Theo Schroeder
fire balloons GmbH
Am Bahnhof 1
54338 Schweich

Technische Mitteilung
Nr. 8025-29

GEGENSTAND: Änderung der Wartungsanweisung für Brennstoff-Schläuche

BETROFFEN: Alle Brenner des Herstellers fire balloons

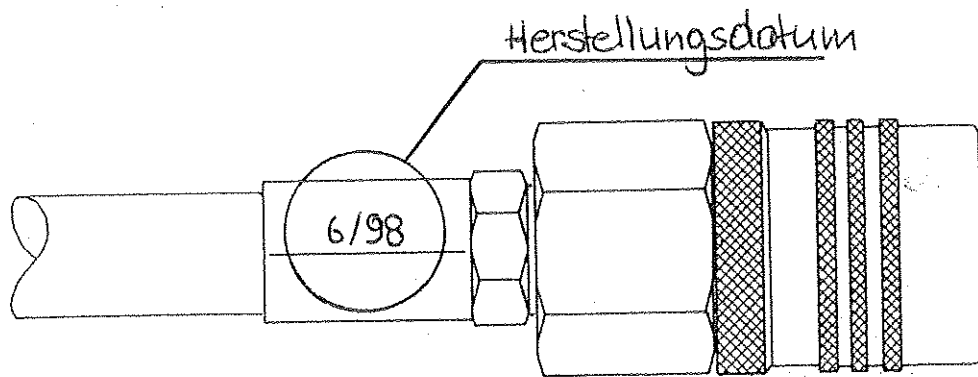
HINWEISE: Sollte kein Herstellungsdatum auf der Schlauchpressung vorhanden sein, kann das Herstellungsquartal auf dem Schlauch angenommen werden.

Ist beides nicht vorhanden, ist der Schlauch bei der Nachprüfung gegen neue Schläuche von fire balloons auszutauschen.
